**SCHEDA VALUTAZIONE GTS
MESSA IN SICUREZZA TEMPORANEA POST-SISMA DI MANUFATTI EDILIZI**

CCR n. _____ Incarico n. _____ del _____ Scheda n° **01** del **12/11/2018**
(Parte I)

RELAZIONE TECNICA

ALLEGATA ALLA SCHEDA DI VALUTAZIONE DEL GTS DEL 12.11.2018

(ORNILLO VECCHIO 2/2

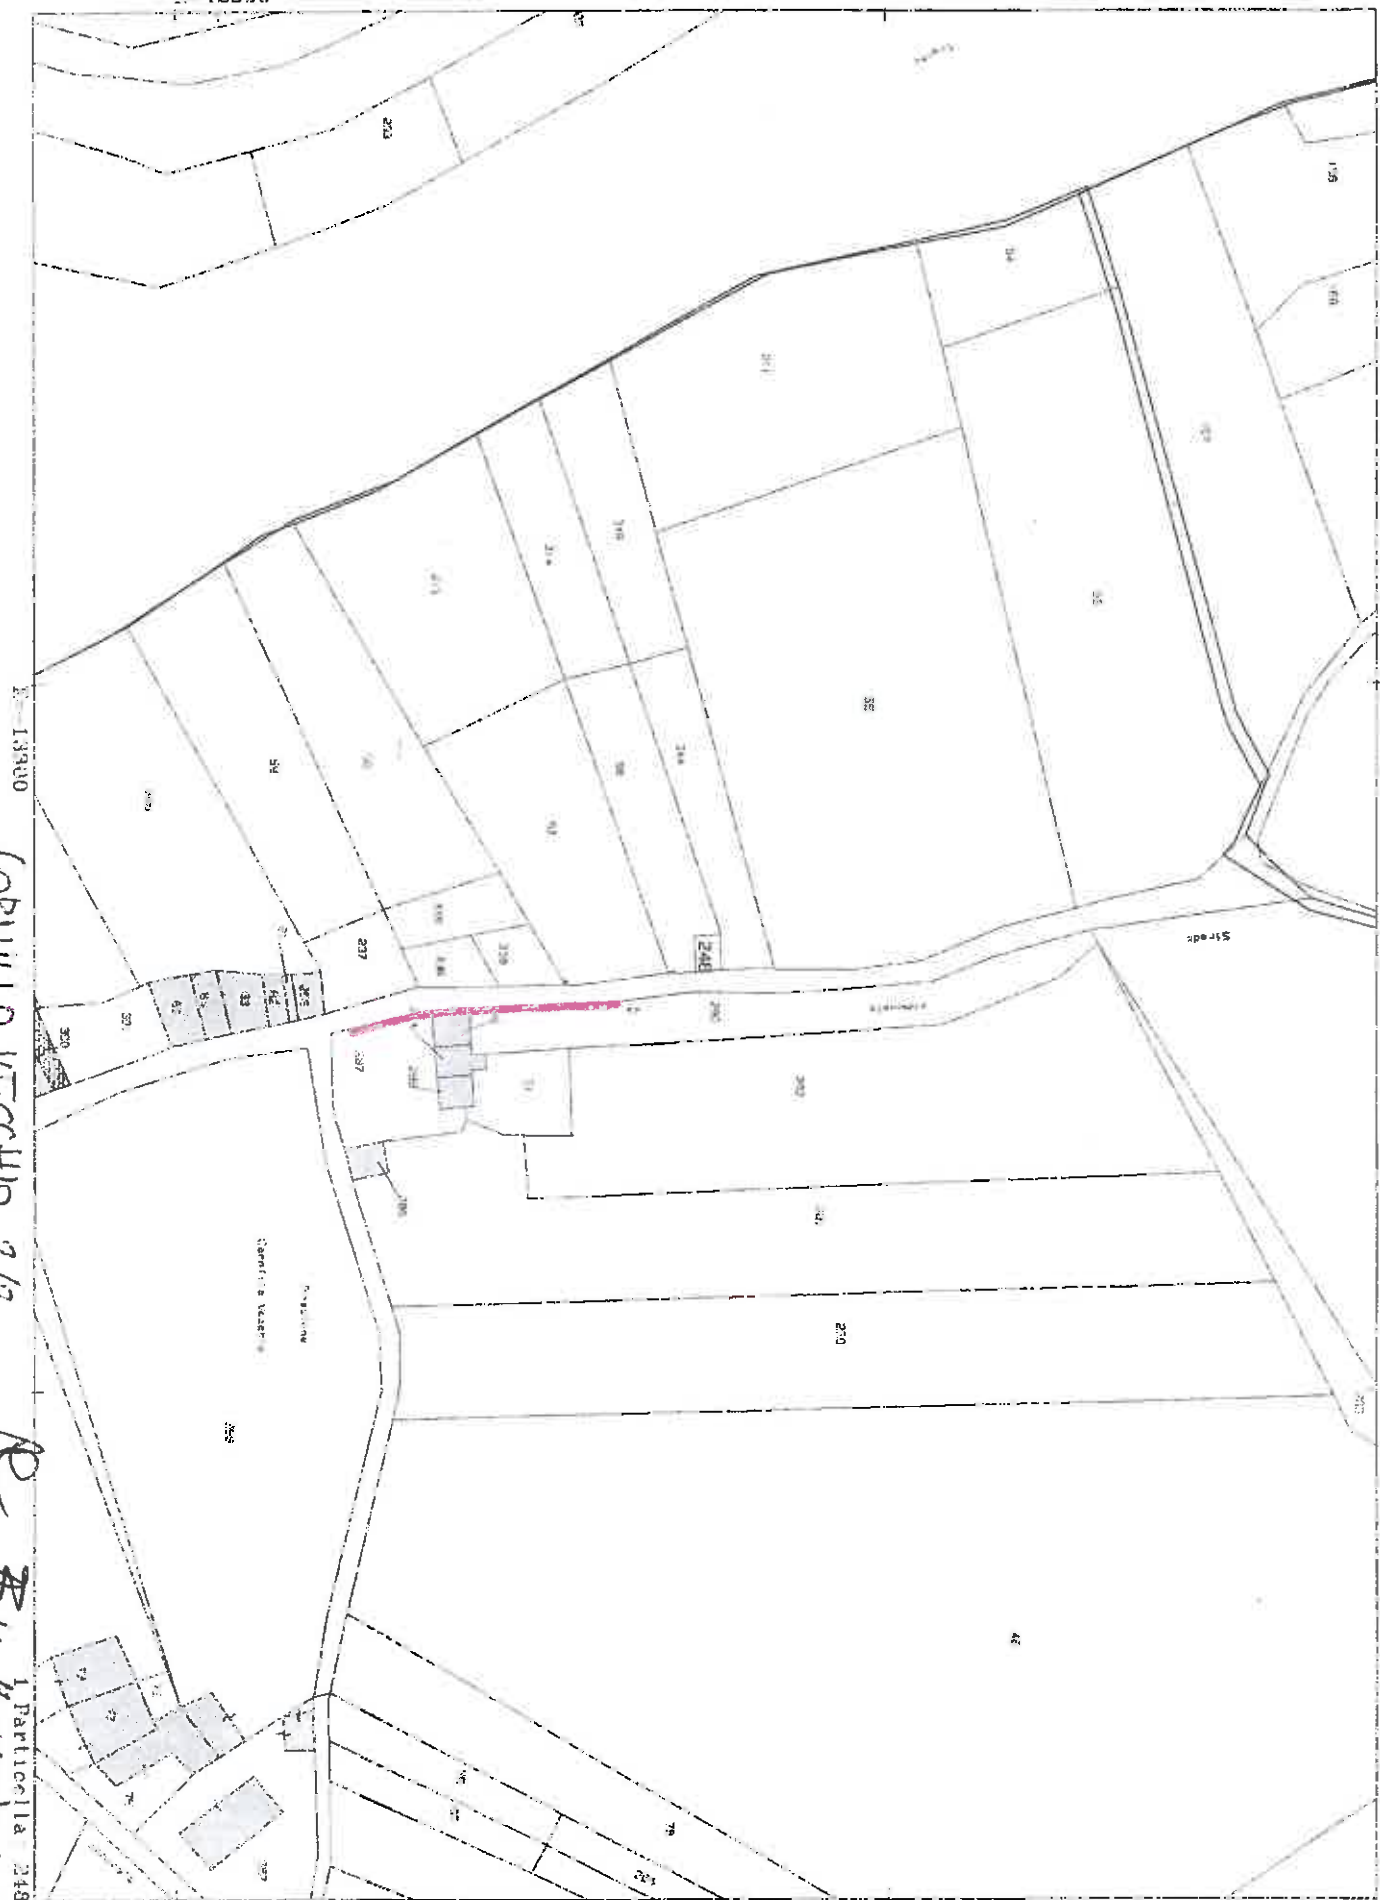
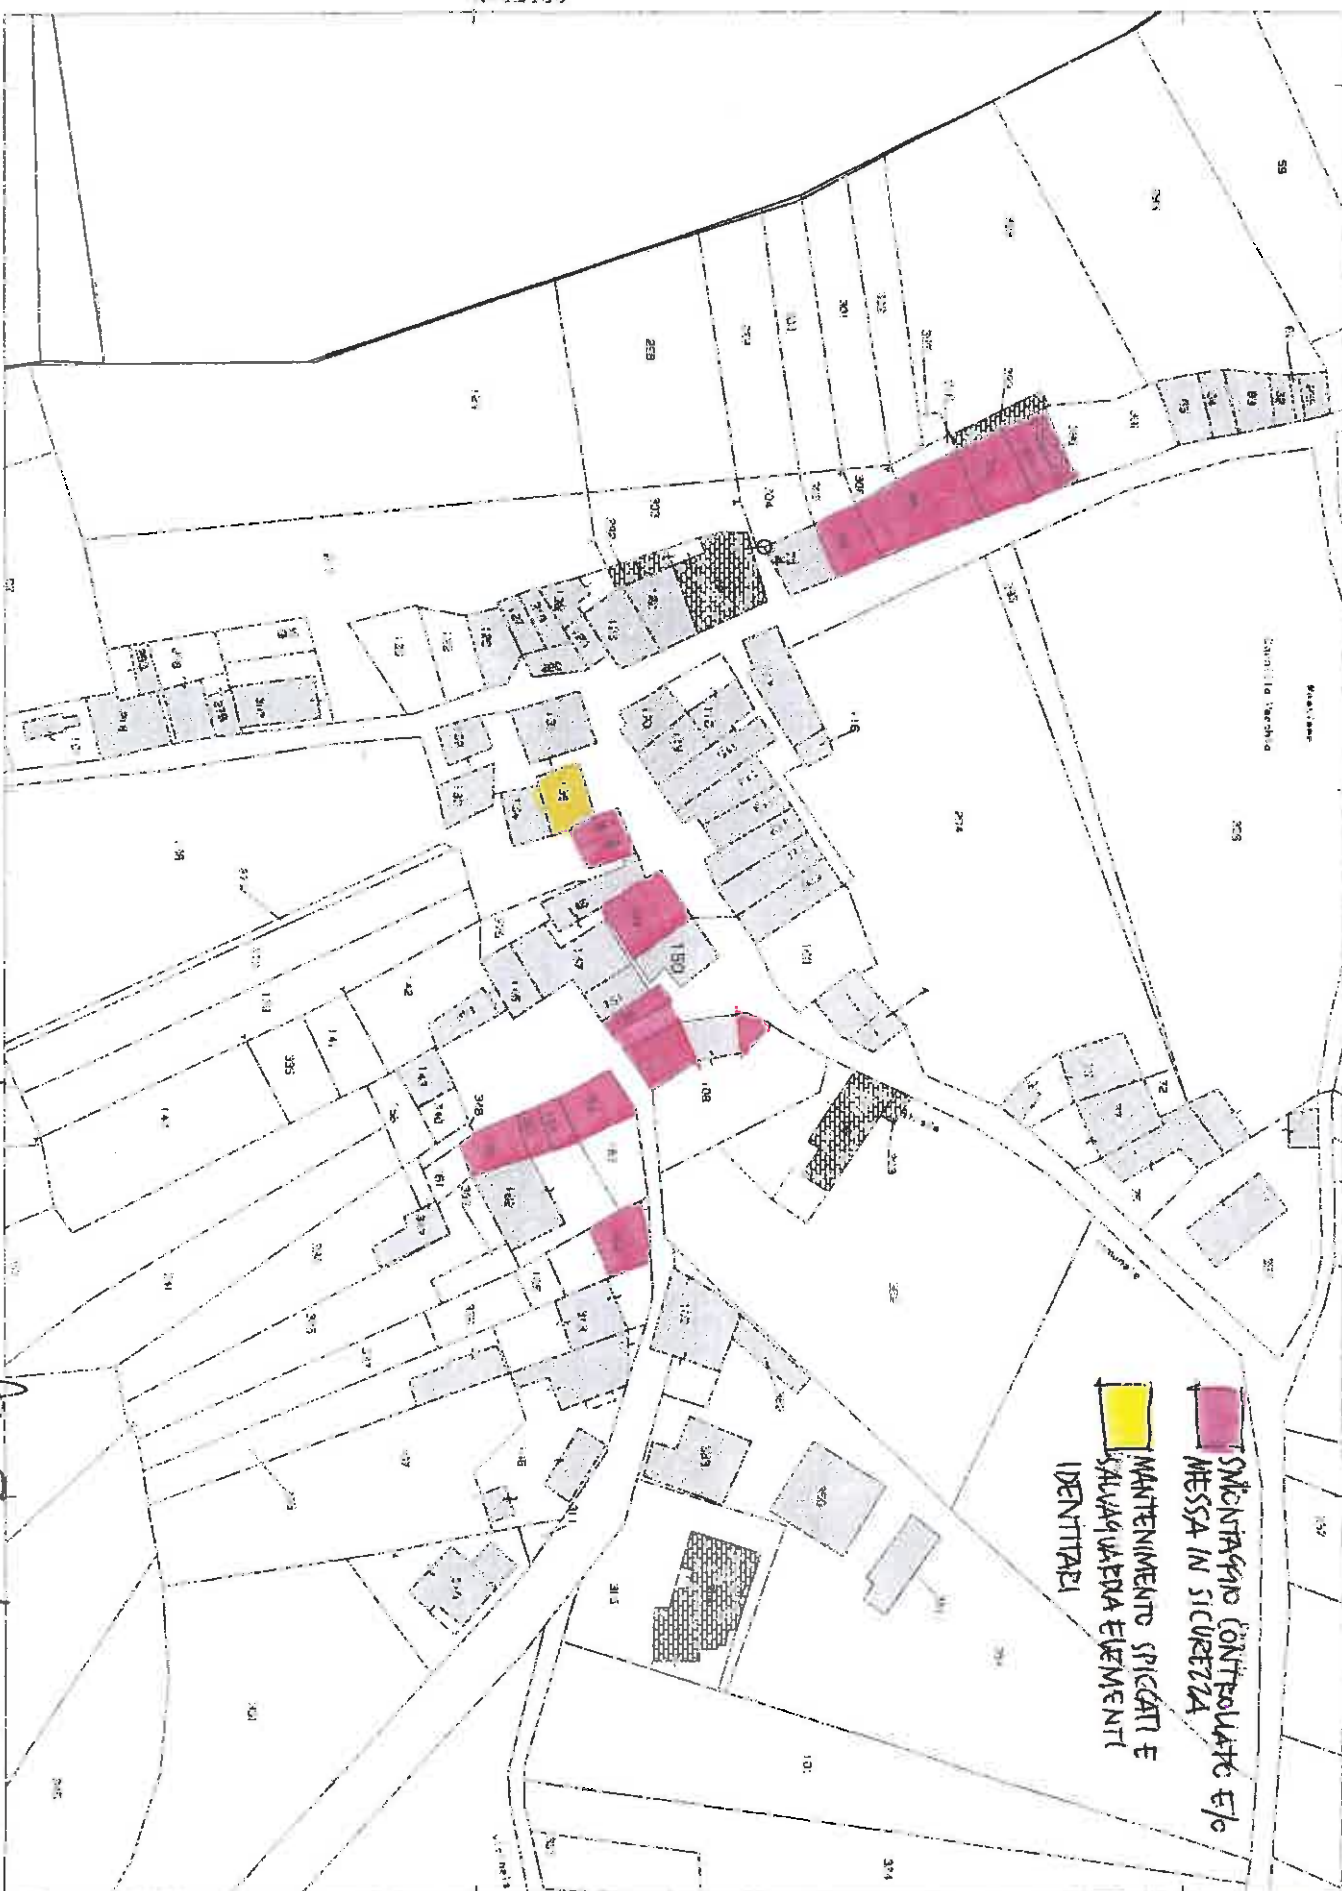
- P.lle 152, 108, 153, 154, 221, 155, 399, 136, 149, 68, 251, 69, 164: smontaggio controllato, fino ad altezza da definire, con selezione, catalogazione e collocazione in appositi depositi, eventuale messa in sicurezza delle parti non demolite, in particolare la p.lla 152 è stata suddivisa in tre porzioni che dovranno essere trattate con modalità diverse che saranno discusse in sede di GTS.
- P.lle 67/390: valutare la fattibilità della messa in sicurezza;

- p.lla 135.

Inoltre si prescrive, nelle more di nuove valutazioni, la messa in sicurezza del muro di contenimento che insiste sulle p.lle 290, 49, 287.

Questo GTS viste le prescrizioni dettate dal MIBAC, analizzati gli interventi proposti e verificato lo stato del danno dei singoli fabbricati CONFERMA in parte gli interventi prescritti dallo stesso MIBAC, come meglio specificato nella tabella che segue:

FOGLIO	PARTICELLE	TIPOLOGIA DI INTERVENTO PRESCRITTO DAL MIBAC
60	153, 154, 221, 155, 399, 136, 149, 68, 251, 69, 164.	Edifici da trattare come "B": smontaggio controllato fino ad altezza da definire con selezione, catalogazione e collocazione in appositi depositi.
60	152, 108	Edifici da trattare come "B": Messa in sicurezza . Per la p.lla 108 si prescrive uno smontaggio controllato della porzione centrale da effettuare all'esito della messa in sicurezza della porzione che comprende il fontanile e

dalla porzione connessa alla p.lla 152 come meglio individuato nella planimetria allegata.
60	135	Edifici da trattare come "C": maggiore attenzione nella definizione degli spiccati e nella salvaguardia dei beni identitari.
